**Forum mondial de l'harmonisation
des Règlements concernant les véhicules**

**Amendements aux Règlements sur les véhicules fonctionnant au gaz :
Règlement ONU n° 110 (Véhicules alimentés au GNC ou au GNL)****Proposition de complément 5 à la série 04 d'amendements
au Règlement ONU n° 110 (Véhicules alimentés au GNC
ou au GNL)****Communication de l'expert de l'European Association of Automotive
Suppliers***

Exemple 2

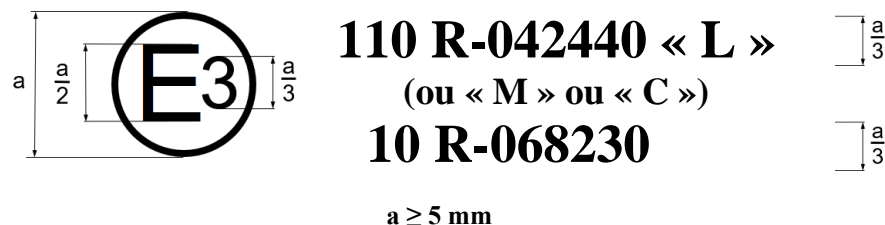
Ajouter un nouveau paragraphe 7.4.3, libellé comme suit :

« 7.4.3 Si l'organe est conforme à un type d'organe homologué en application d'un ou de plusieurs autres Règlements ONU, et si les différentes homologations ont été délivrées par le même pays, il n'est pas nécessaire de répéter le symbole prescrit au paragraphe 7.4.1 pour le pays en question ; en pareil cas, les numéros de Règlement et d'homologation ainsi que les symboles additionnels de tous les Règlements pour lesquels l'homologation a été accordée par le même pays doivent être inscrits les uns au-dessous des autres à droite du symbole prescrit au paragraphe 7.4.1. ».

(Voir le paragraphe 7.4.3 du présent Règlement)

La marque d'homologation ci-dessus, apposée sur un organe GNC ou GNL, indique que cet organe a été homologué en Italie (E 3), en application du Règlement ONU n° 110, sous le numéro d'homologation 042440, et en application du Règlement ONU n° 10¹, sous le numéro d'homologation 068230. Les deux premiers chiffres du

premier numéro indiquent que l'homologation a été délivrée conformément aux dispositions du Règlement ONU n° 110 tel que modifié par la série 04 d'amendements.

Les deux premiers chiffres du second numéro indiquent que l'homologation a été délivrée conformément aux dispositions du Règlement ONU n° 10 tel que modifié par la série 06 d'amendements. ».
